# 110年度臺南市都市設計審議委員會第17次會議紀錄

中華民國110年10月8日府都設字第1101219194號函

第1案:「逸水立旅安南區鹽田段528-2地號旅館、美術館、文化 機構新建工程」都市設計審議案(安南區)

附圖 1「仁德(文賢地區)都市計畫(公共設施用地專案通盤檢討)」 報部審議編號第 3-2 案變更內容示意圖

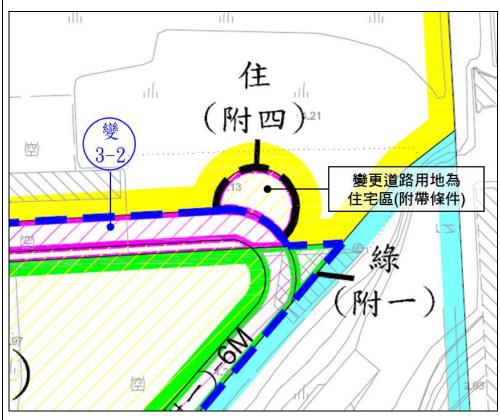
- 11. 申請書 (p. 1-01) 之實設建蔽率欄位檢核結果註明 "21. 70% **40%**" 本案基地依土地使用分區管制要點第2點規定,住宅區建蔽率不得大 於60%,是否誤植?建請釐清修正。
- 2. 有關「附表四 都市計畫土地使用分區管制要點查核表」(p. 1-04) 部
- (1)條次二有關住宅區之建蔽率、容積率檢討,計畫區內之住宅區訂有差 別容積率,建請依條件檢核,並將檢核結果(住宅區類別、相應之建 蔽率、容積率數據及是否符合規定…等項)標註於備註欄位,請修正。
- (2)條次十二有關建築退縮規定檢討,未註明參照頁次,且如適用其他法 令異於本案土地使用管制要點條文規定,建請於備註欄位敘明,請釐 清修正。
- (3) 條次十三有關停車空間劃設標準檢討,參照頁次為 "3-05-2~44-01" ,是否誤植?建請釐清修正;次依面積計算總表 (p. 4-01) 有關停車位之檢討僅有劃設數量,建請依法令規定列出計 算式,以供查核。另如需依『交通影響評估需求』設置,建請檢附經 主管機關審查核准之相關資料,以供查核,請補充修正。
- (4)條次十五有關禁、限建及飛航管制範圍之檢討,建請於適當頁次補充 相關規定之對應說明,建請補充。
- |3. 都市計畫(公共設施用地專案通盤檢討)草案 | 報部編號變更第 3-2 案及變更第5案(詳附表1、附圖1及附圖2),擬將該道路縮減為6 公尺寬,同時配合「公2」用地解編劃設適當之道路系統,並以跨區 市地重劃方式辦理整體開發;另囊底路尾部分併同解編為住宅區(附 四),考量變更面積狹小,難以開發建築,以調降容積率辦理回饋。有 關該都市計畫案於 110 年 7 月 5 日報請內政部提送該部都市計畫委員 會審議中,爰相關變更內容是否影響本案都市設計實質規劃,建請提 會討論。
- 4.本案基地東側臨近臺1線高架道路(二層行橋),建請補充基地與該道 路出入動線之情形。
